GOBIERNO AUTÓNOMO DESCENTRALIZADO  
**MUNICIPAL DEL CANTÓN MEJÍA**

### **INFORME TÉCNICO No. 145-IT-SC-SAA-DMTM-2023**

**ASUNTO:** INFORME DE INSPECCIÓN TÉCNICA REALIZADA EN LA AVENIDA AMAZONAS.

**Figura 1.** Paso cebra ubicado en la Posada del Chagra, coordenadas:  $0^{\circ}30'53.3''S$   $78^{\circ}34'15.9''W$ .

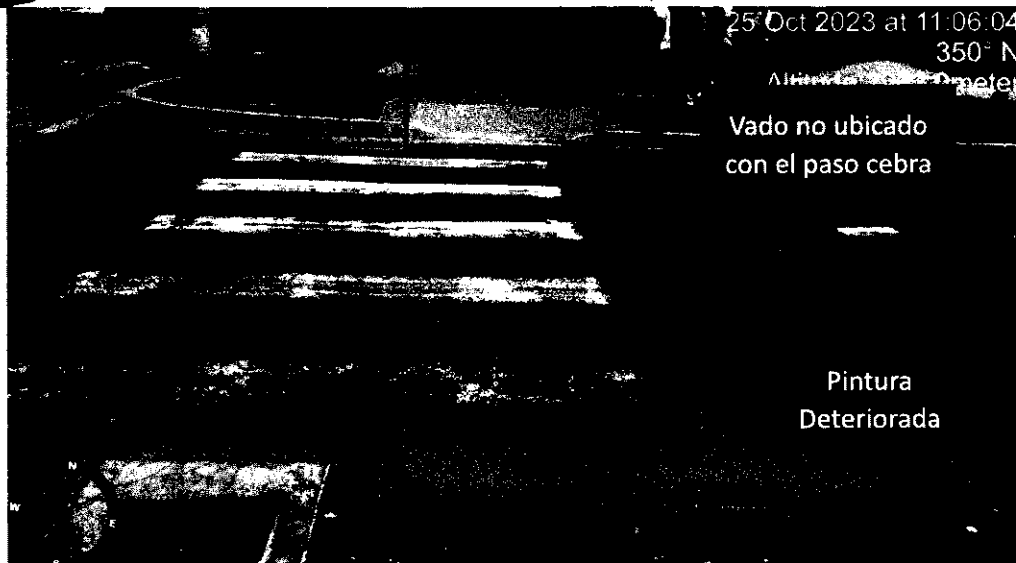
En el inicio del asfalto, entre la Av. Amazonas y la calle Rafael Arroba, frente a la posada del chagra, con coordenadas: 0°30'53.3"S 78°34'15.9"W, se encuentra un paso cebra, este no está ubicado acorde al vado, y la pintura está deteriorada.

**Figura 2.** Paso cebra ubicado en el Banco Pichincha, coordenadas:  $0^{\circ}30'51.1''S$   $78^{\circ}34'10.6''W$ .

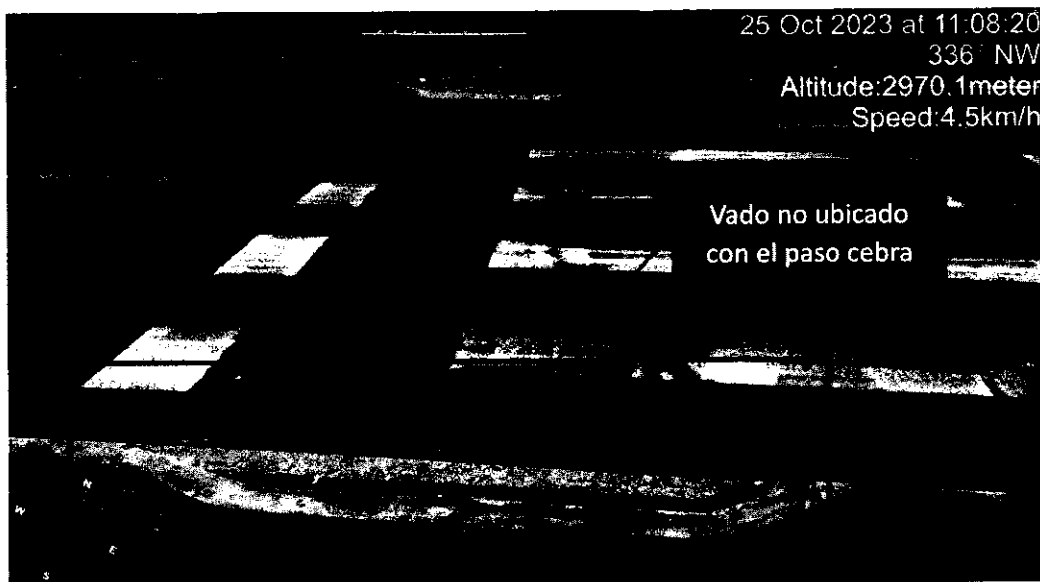
- Un vado no ubicado con el paso cebra.

**Figura 5.** Semáforo ubicado en el Banco Pichincha, coordenadas:  $0^{\circ}30'50.8''S$   $78^{\circ}34'10.3''W$ .

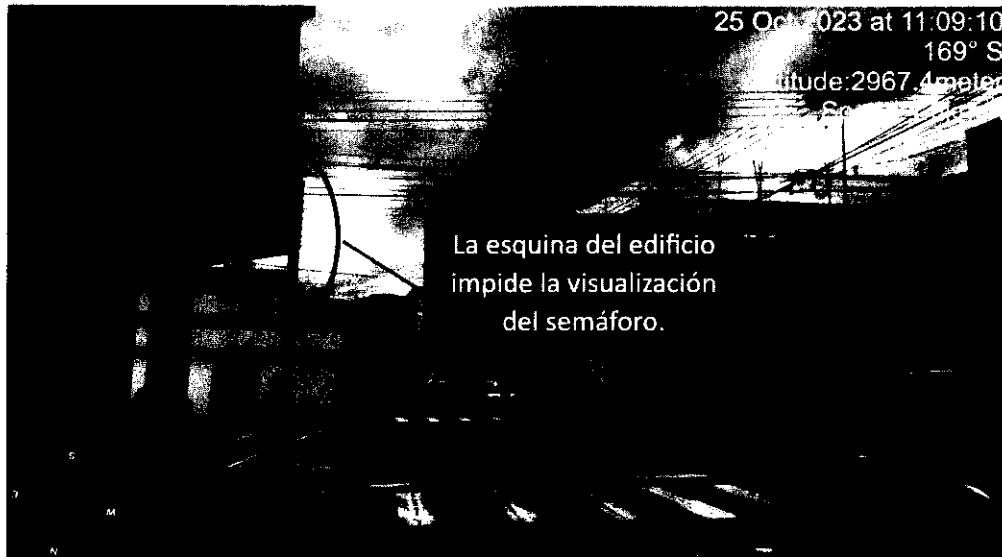
- En la salida del Banco Pichincha se encuentra un semáforo que está mal ubicado, ya que el edificio del Banco Pichincha interfiere en su visibilidad.

1. Reubicar los semáforos que tienen poca visibilidad, o a su vez cambiar el diseño del poste a un báculo tronco cónico para su mejor visualización, todo esto en base a la Norma Técnica INEN 004 de semaforización.

**Figura 8.** Vado mal ubicado frente al Mercado Centra, 0°30'49.8"S 78°34'06.4"W.

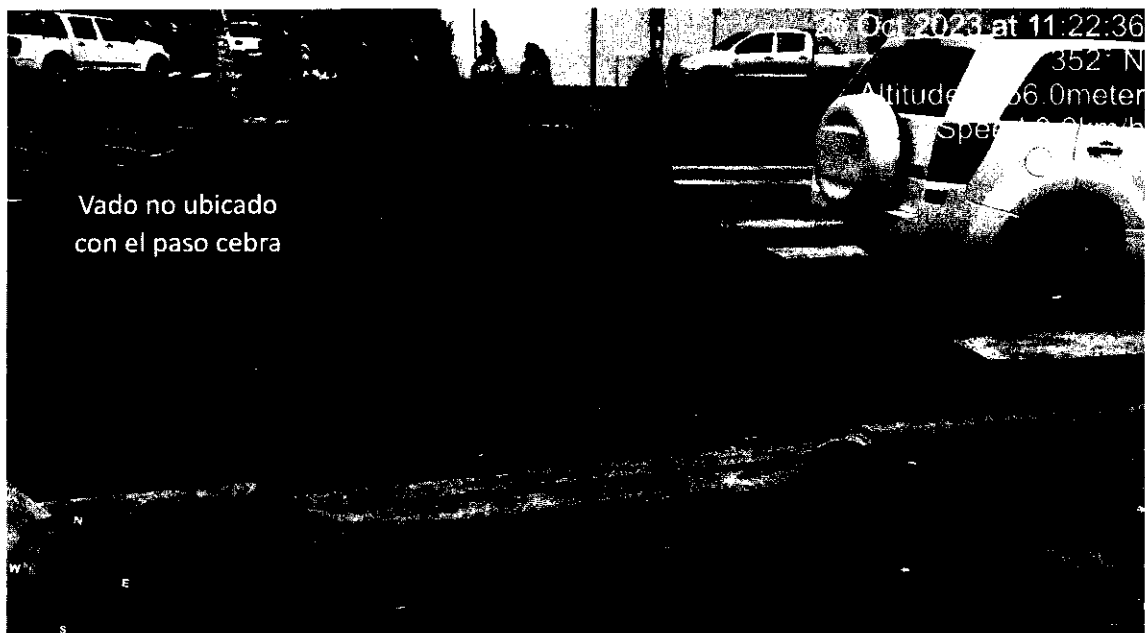
- A la altura de la escuela José Mejía, vado no está ubicado con el paso cebra.

*Figura 19. Semáforos peatonales.*

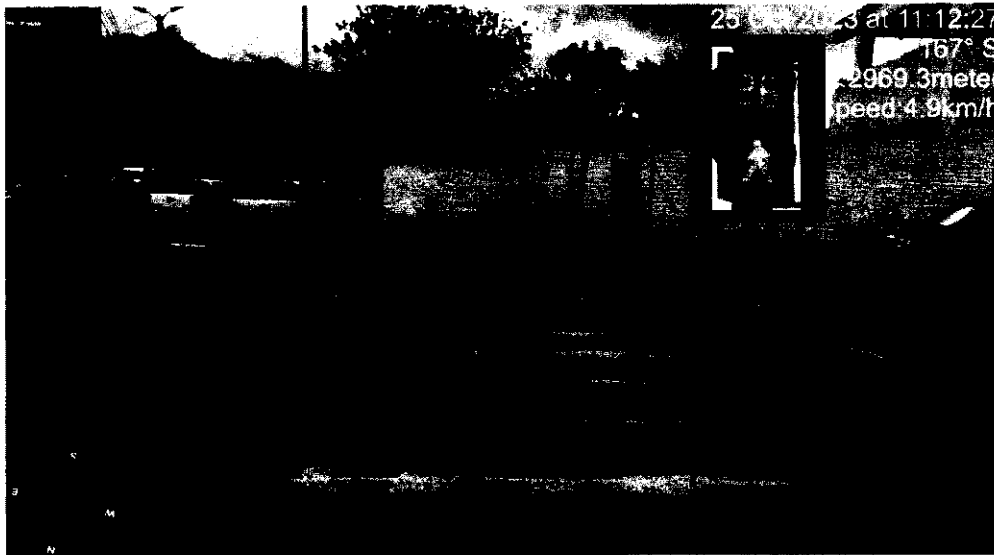
En los cruces peatonales con semáforo no existen semáforos peatonales, con temporizador.

4. Implementar los semáforos peatonales en la Avenida Amazonas, acorde a la Norma Técnica INEN 004 de semaforización.
